סקירת בקשת היתר 2026/0439.00 — הפלמ״ח 41

קטמון הישנה, ירושלים · טיוטת עבודה 26.10.2026

סיכום AI לעיון גינות העיר, מבוסס על מסמכי הבקשה מהארכיב האופטי. אינו חוות דעת מקצועית או משפטית ואינו הגשת התנגדות.

פתח הרמפה — רינדור מנתוני התשריט המקוריים

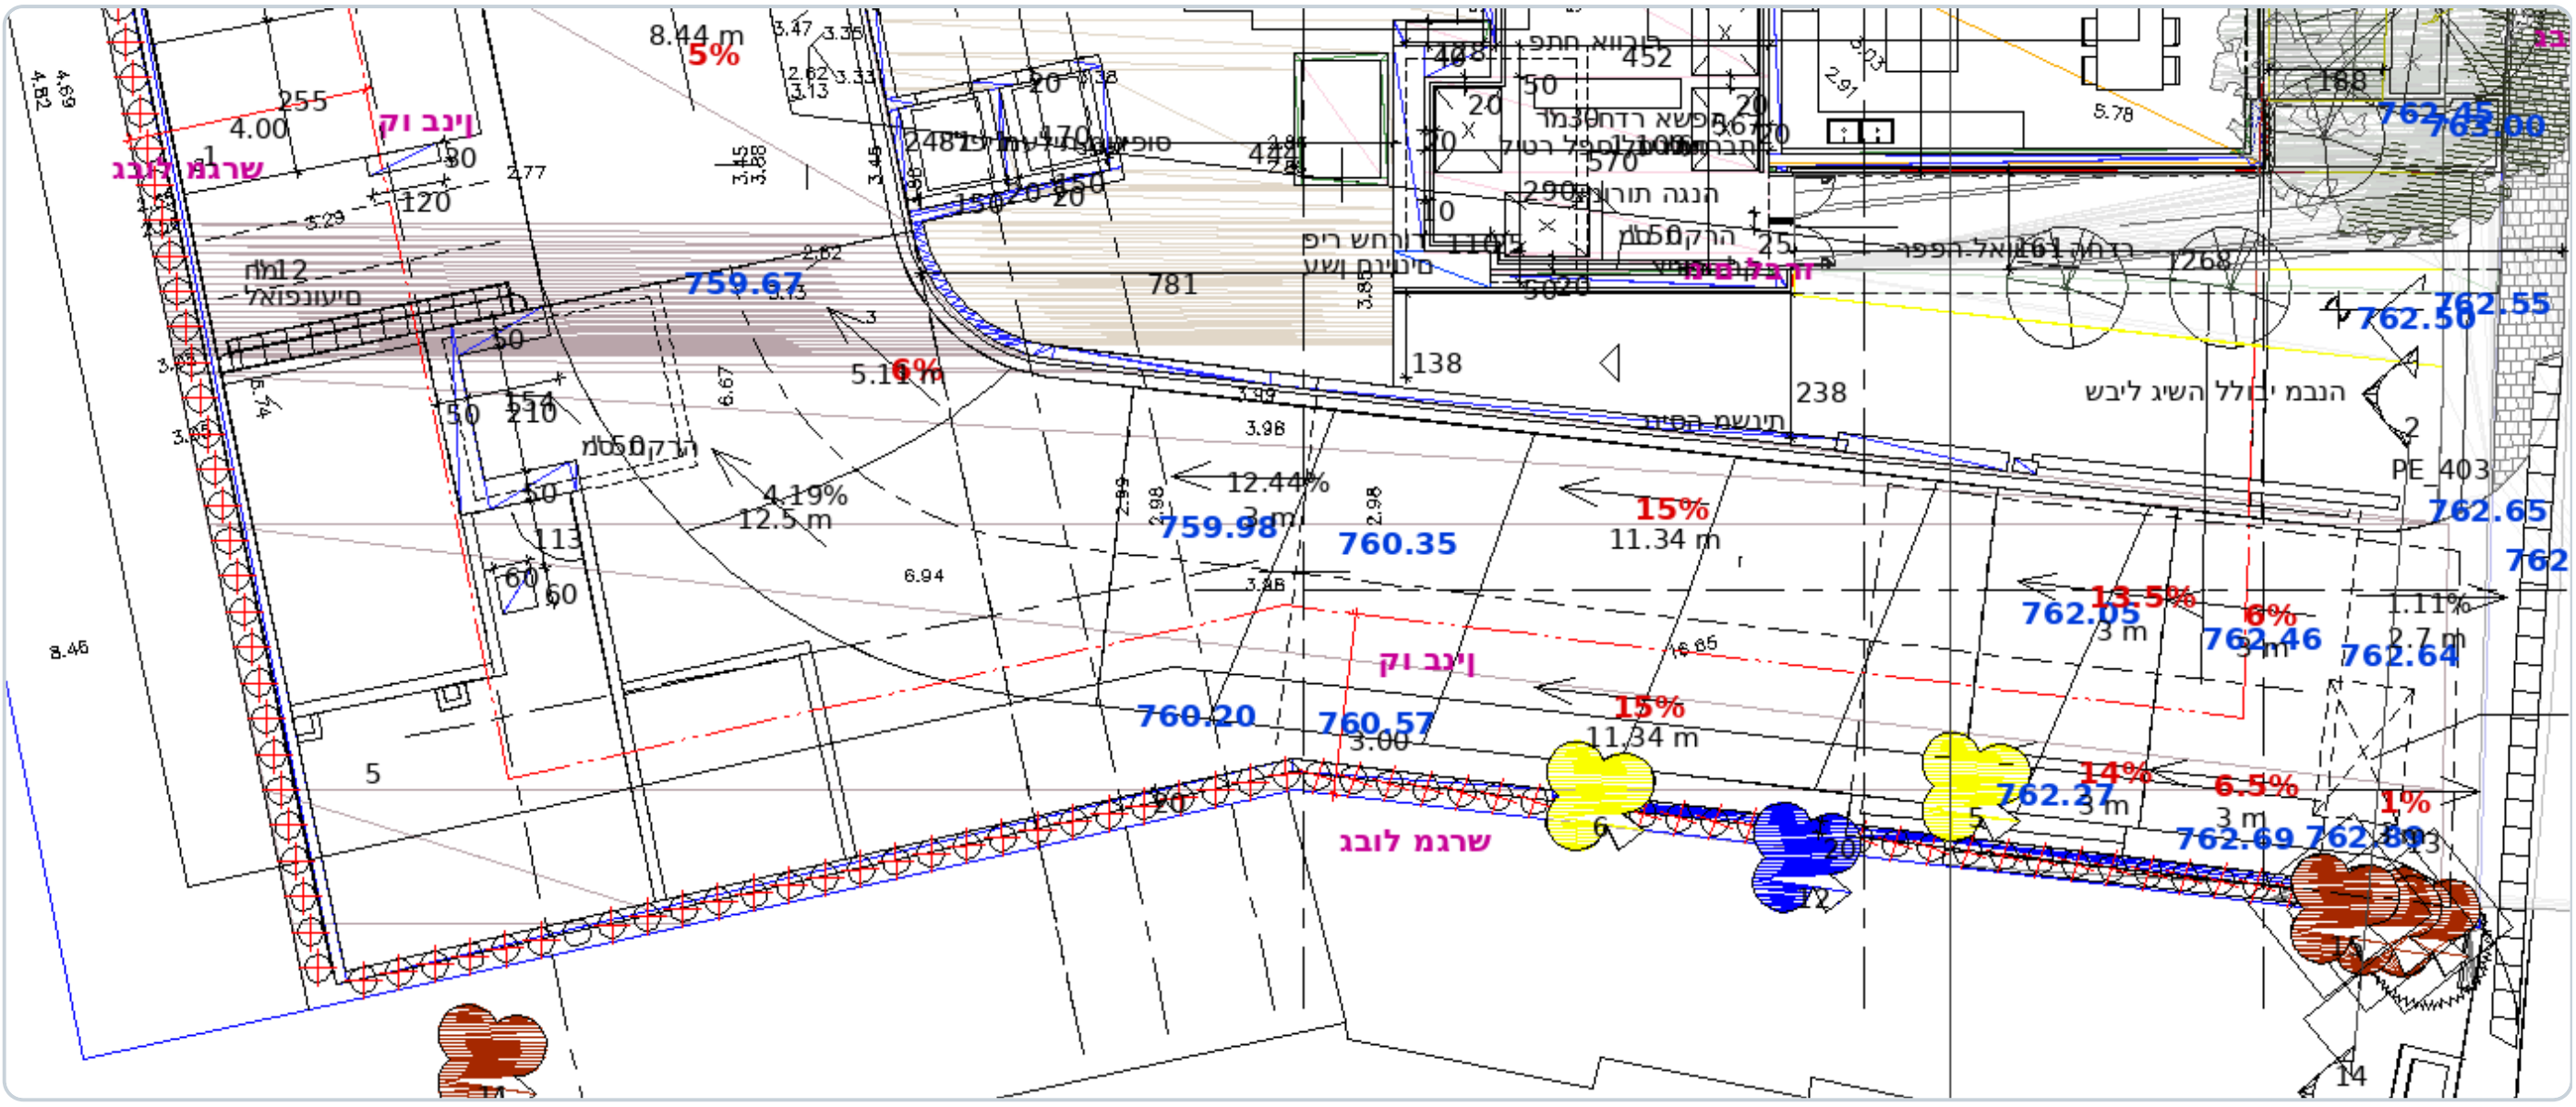
אימות: תכנית הפיתוח (מסמך 21 בארכיון) מראה את הרמפה על חזית הפורצים — שיפועי 12.5%-15% יורדים למפלסי החניון (749-758); מפלסי החזית 762.3-763.0 תואמים את הפורצים (~762), והחזית השנייה 767.4-768.0 את הפלמ״ח (~767.75). תומך: זיהוי התכנית מקשר את הרמפה לעצים 5+6 (לכריתה) ושורת 10-15 (לשימור), ובמפת המדידה הם בפינה הדרומית על גבול הפורצים. כניסות רגלי: ראשית מהפלמ״ח, משנית מהפורצים.

1. חניה: לדרוש הצגת מיקום מעודכן של רמפת הכניסה (לאחר הסטתה לשימור עצים 5+6) ואישור תושי"ה ל-42 החניות, לרבות ניתוח השפעת תנועת החניון על רחוב הפורצים.

רחבת כיבוי האש — רינדור מנתוני התשריט המקוריים

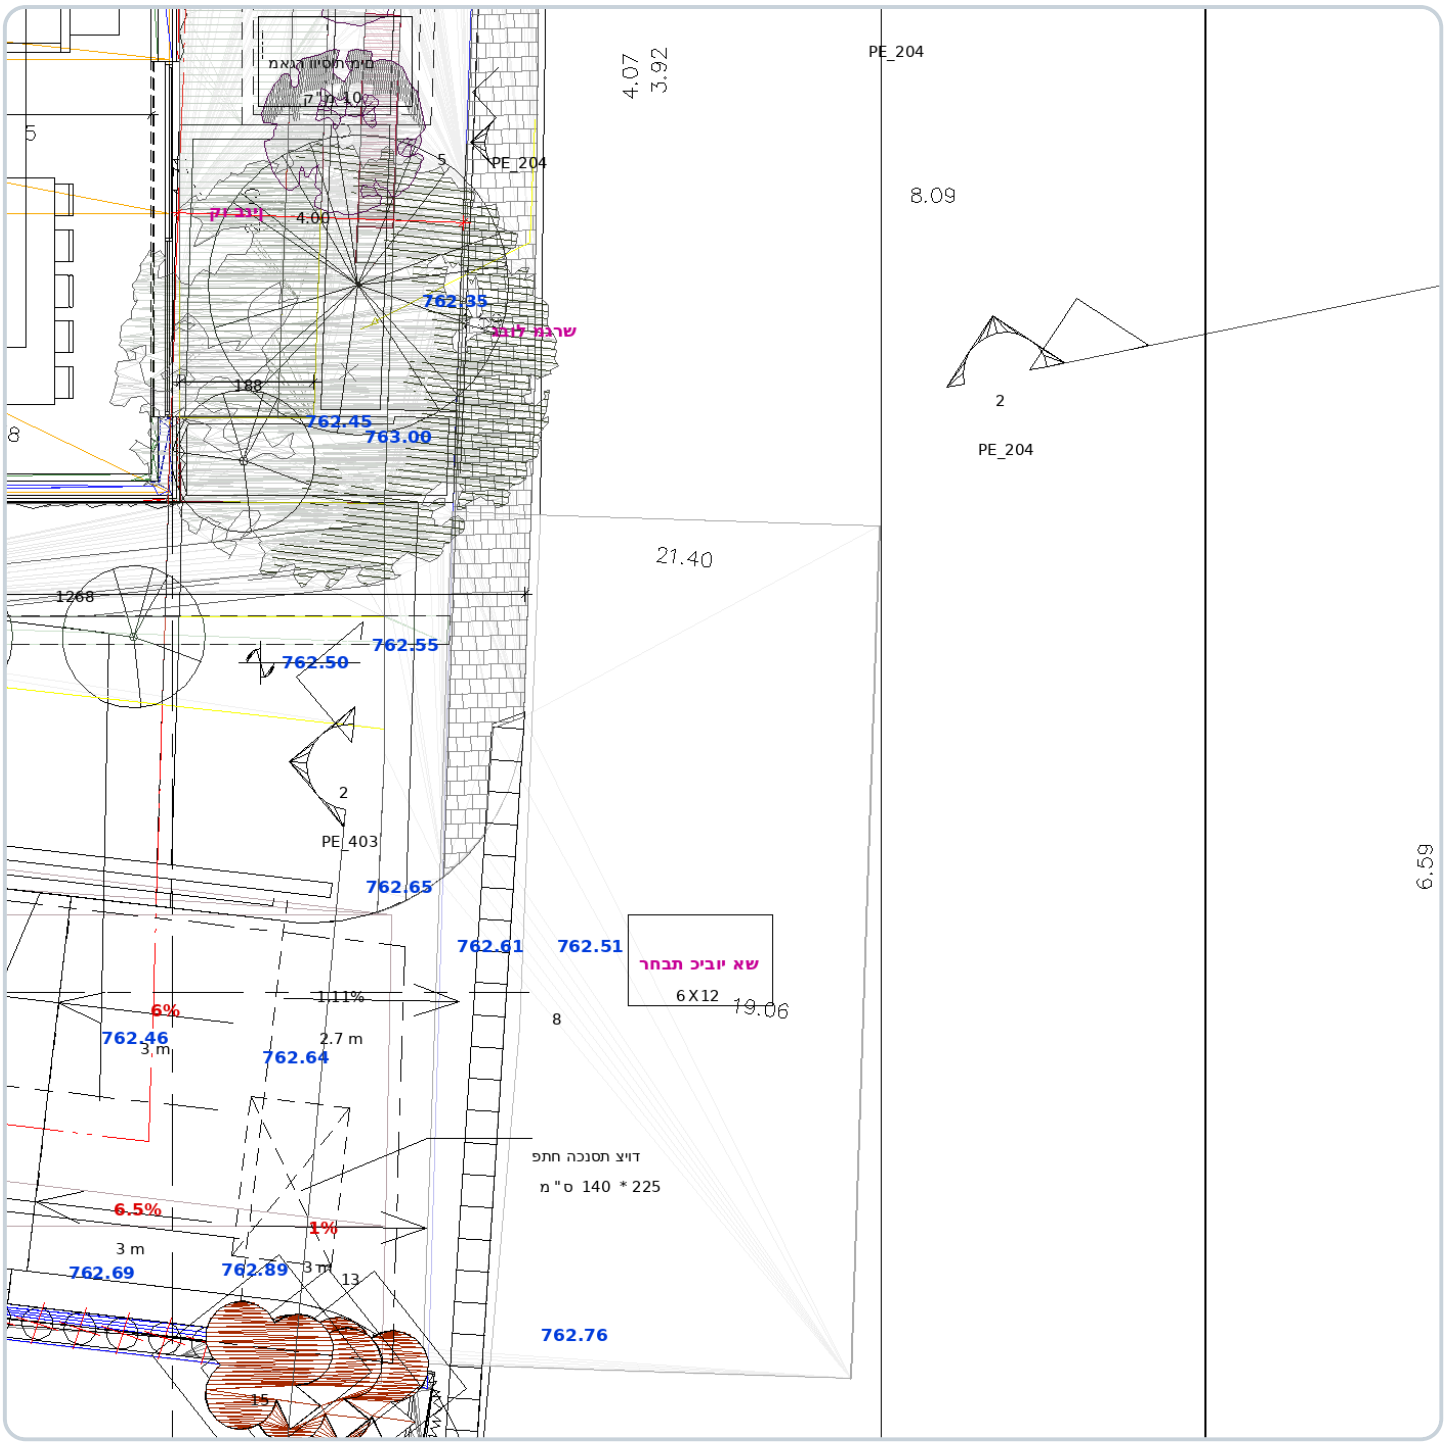
רחבת כיבוי האש אותרה בתכנית הפיתוח: על חזית הפורצים, במפלס ~762.5, והיא חורגת מקו גבול המגרש לכיוון הרחוב — כלומר על רצועת הגינון והמדרכה של הפורצים, בדיוק כפי שמחלקת התכנון דחתה: "מוצעת על המדרכה... אינה מקובלת". לידה מסומנת התווית "מים לברז" (סוג הברז לא נקבע במפורש — להמשך בירור) ובאזור הכניסה מאגרי מים תת-קרקעיים ("מאגר וויסות מים", "מאגר מים לספרינקלרים"); בקומות — גלגלון כיבוי ופנל כבאים. בנוסף: תכסית תת-הקרקע המוצעת היא 100% משטח המגרש (חפירה עד גבולות המגרש), ומולה דרישת העירייה לצמצם ל-80% — הנוסח הסופי טרם נקבע, וייתכן שגבול החפירה ישתנה. בנוסף נדרשת רצועת גינון של 1.5 מ׳ לכל הפחות כלפי הפורצים והפלמ״ח.

2. שמירת המדרכה: לדרוש תנאי מפורש שהמדרכה הקיימת ברחוב הפורצים לא תיפגע בשל חפירת החניון התת-קרקעי ושלבי הביצוע — לרבות תוכנית תמיכת גבולות ואבחון מצב המדרכה לפני ואחרי; רחבת כיבוי האש לא תמוקם על המדרכה, כפי שמחלקת התכנון עצמה קבעה.

חתך רוחב — גיליון 22 (הרמוניקה PDF, מסמך 24)

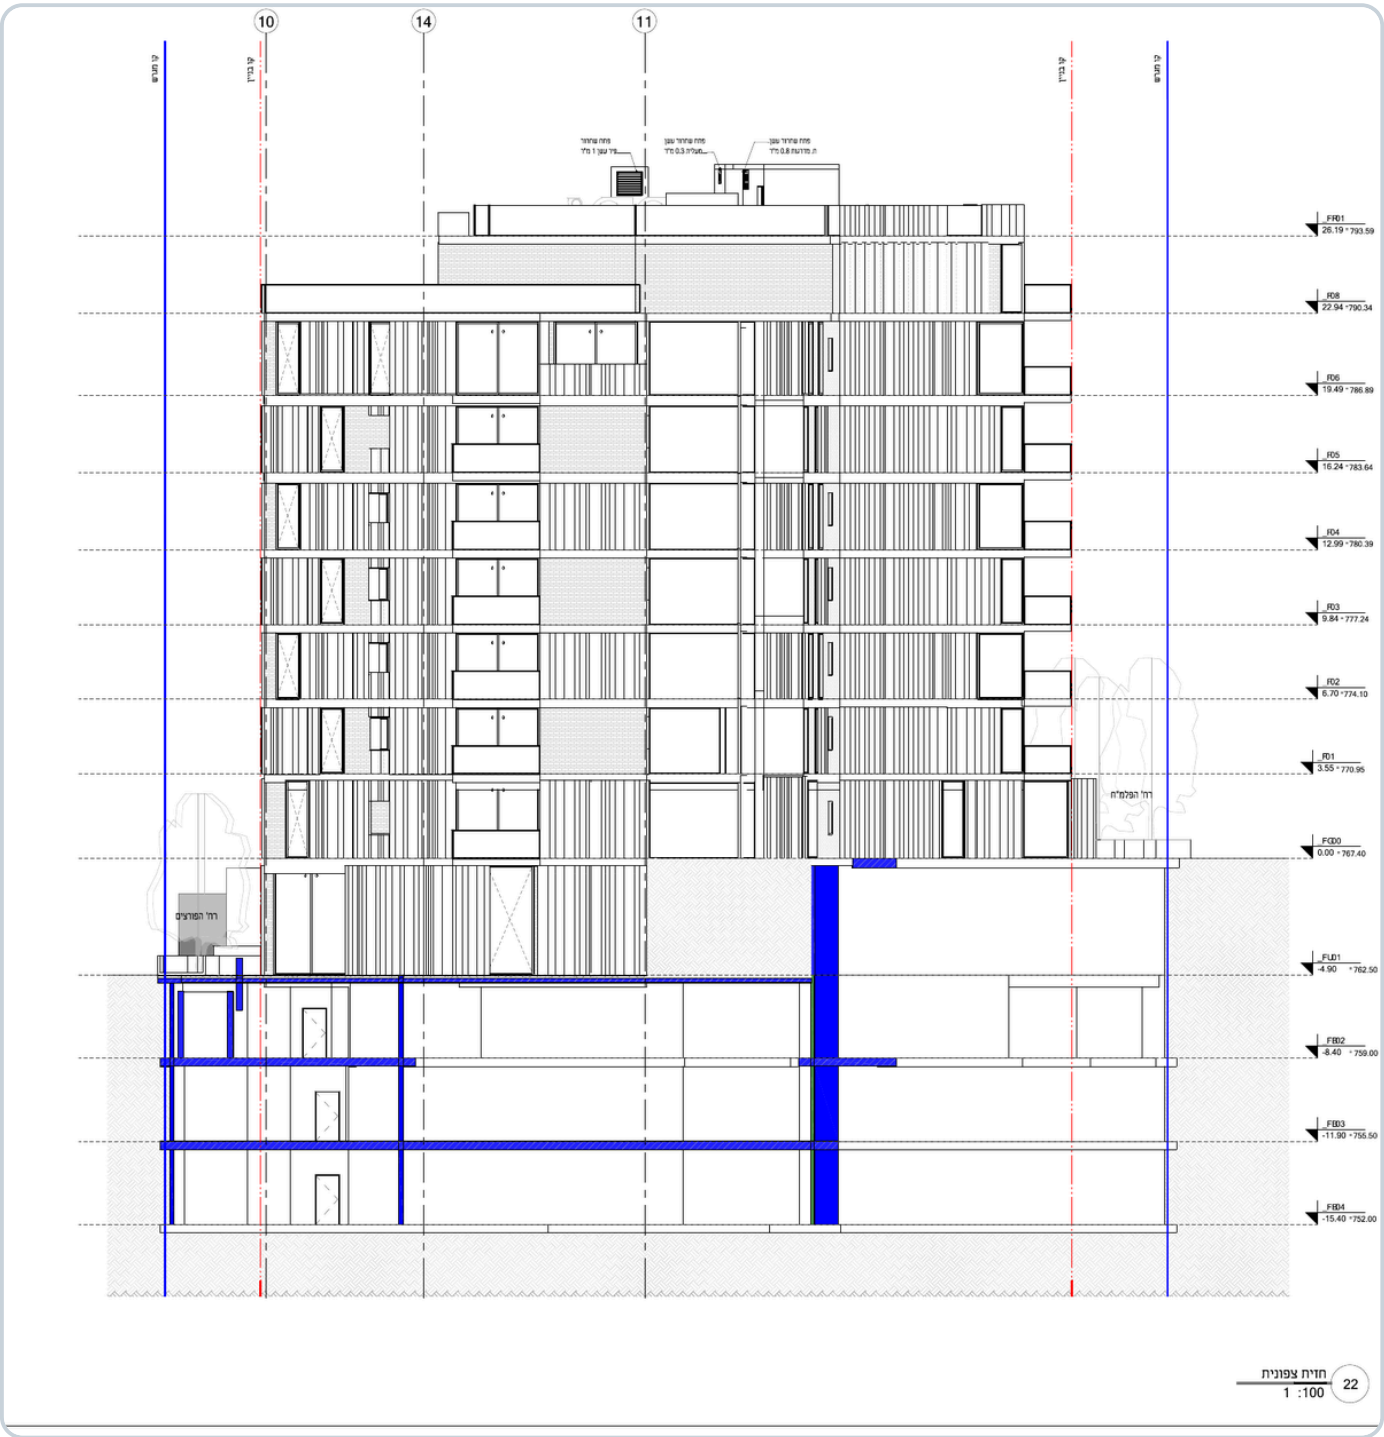
גבול הידע. חתכי הרוחב המוגשים (גיליונות 21-22) מראים את קופסת החניון נוגעת בקווי המגרש (כחול) משני עברי הרחוב, עד עומק 752.00 — כ-10.5 מ' מתחת לחזית הפורצים (762.5); חתכי ביצוע ותוכנית תמיכת גבולות אינם בקבצים הקריאים. מיקום הקטע החוסם את המדרכה הוא תצפית תושב — לא הודגמה בליטה של החלקה לתוך תוואי הרחוב, ולא נמצא במסמכים חישוב רוחב מדרכה קיימת מול קו רחוב.

טופס 22 — חישוב השטחים המרכזי

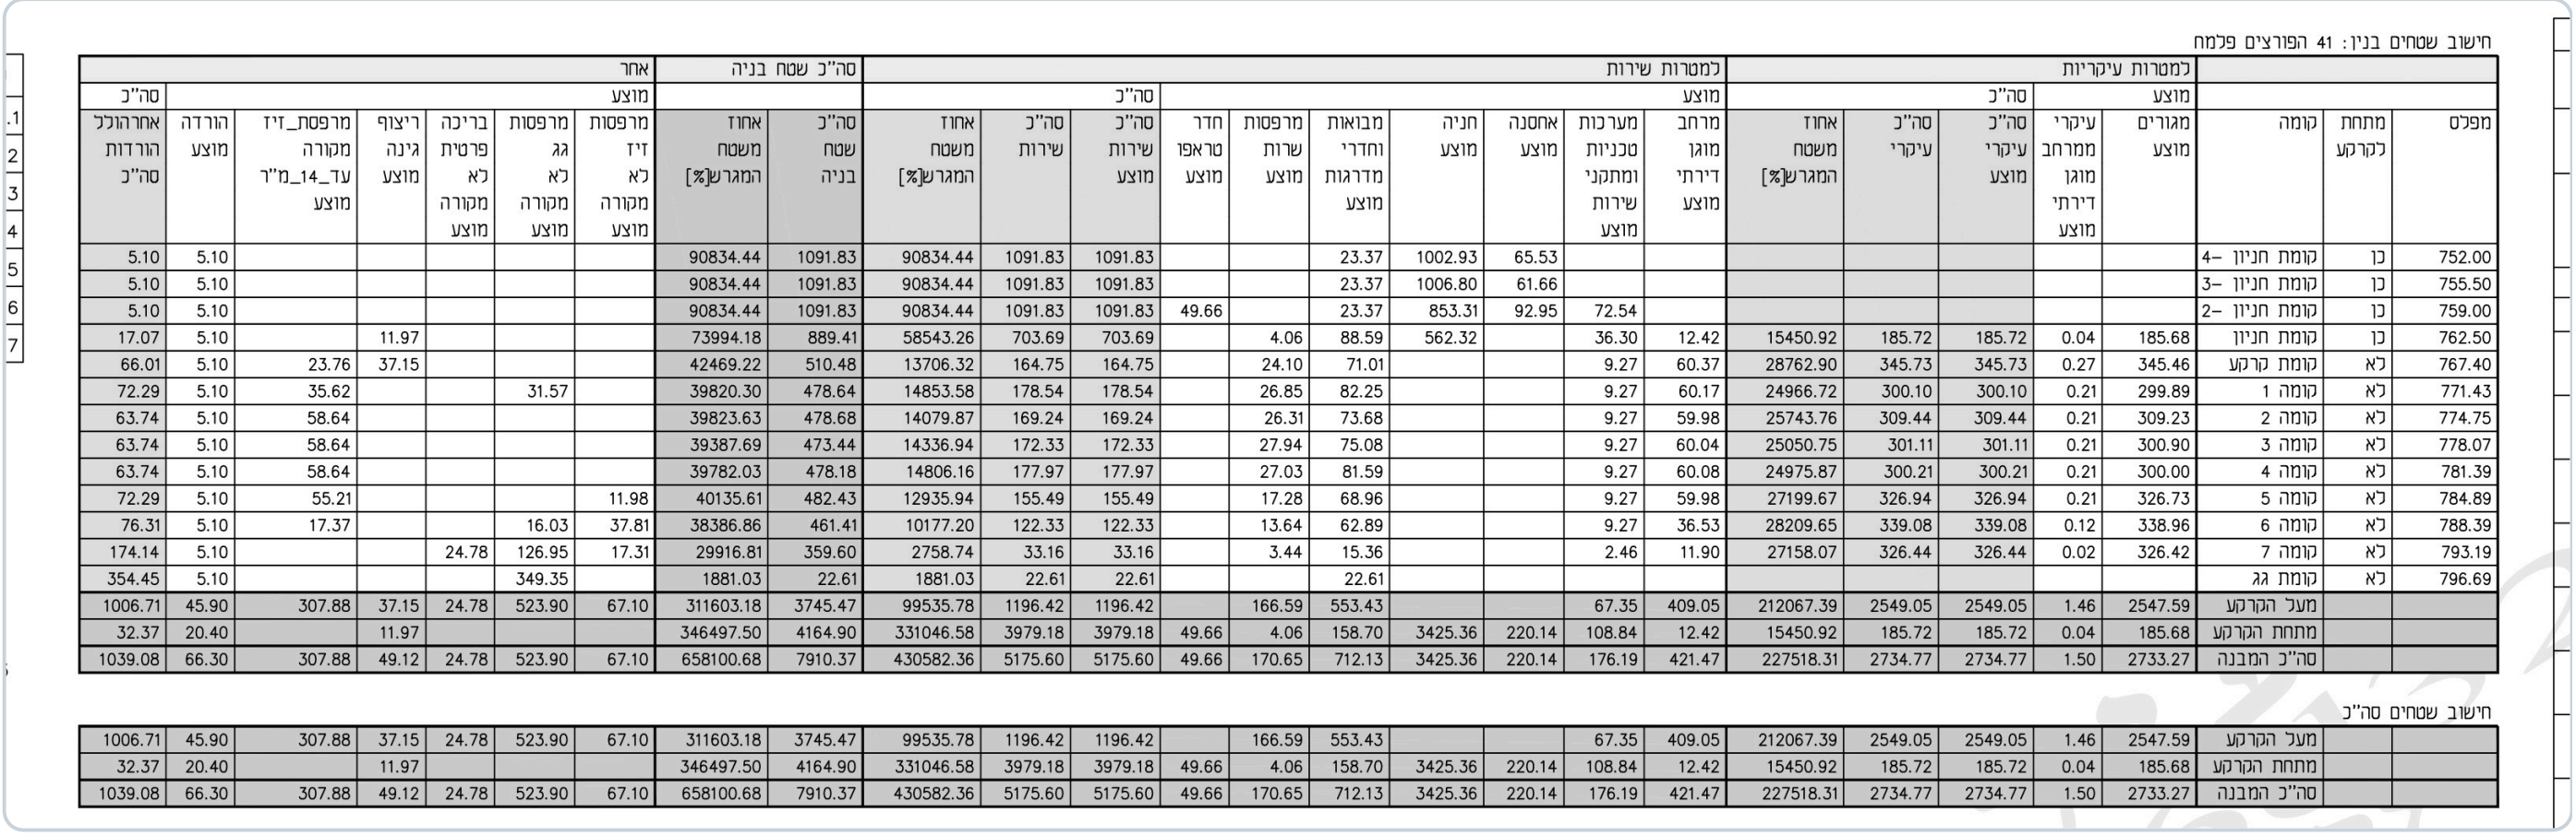
3. טבלת אחוזי בנייה: הערה 20 של מחלקת התכנון — "יש לתקן בטבלת השטחים את אחוזי הבנייה, אינם כתובים נכון". שאלה פתוחה: האם תוקן בנוסח עדכני והאם נדרש פרסום מתוקן.
4. עצים: 11 בתחום, 4 ברושים בערכיות גבוהה; מוצעת כריתת 6 ושימור 5. ועדת השימור דרשה עומק אדמה גננית מעל תקרת החניה ורצועת גינון 1.5 מ' לשני הרחובות — לוודא שהתנאים נכנסו להחלטה.
5. מפלסים וקשר לרחוב: שתי כניסות במפלסים שונים (~5.75 מ' הפרש); חלקה 203 (דרך) עם מדרגות — נדרש תיאום עם אדריכל העיר.
6. הקשר עירוני: מחלקת התכנון דרשה הצגת הקשר עירוני רחב בהדמיות/חתכים — ההצגה הנוכחית צרה.
7. דירת יזם בגג: ועדת השימור התנגדה לאיחוד האגפים בדירת יזם (מרחב ציבורי חשוך, מופע חורג) — לבדוק שהתנאי התקבל.
8. עבירות בניה קיימות: תנאי להתחלת עבודות — פירוק כל העבירות ואישור פיקוח.

הטבלה המרכזית בבקשה: מעל הקרקע 3,745.47 מ"ר, מתחת לקרקע 4,164.90 מ"ר, סה"כ 7,910.37 מ"ר. שים לב: זיהוי התכנית מציג מספרים אחרים — ראו נקודה 2.
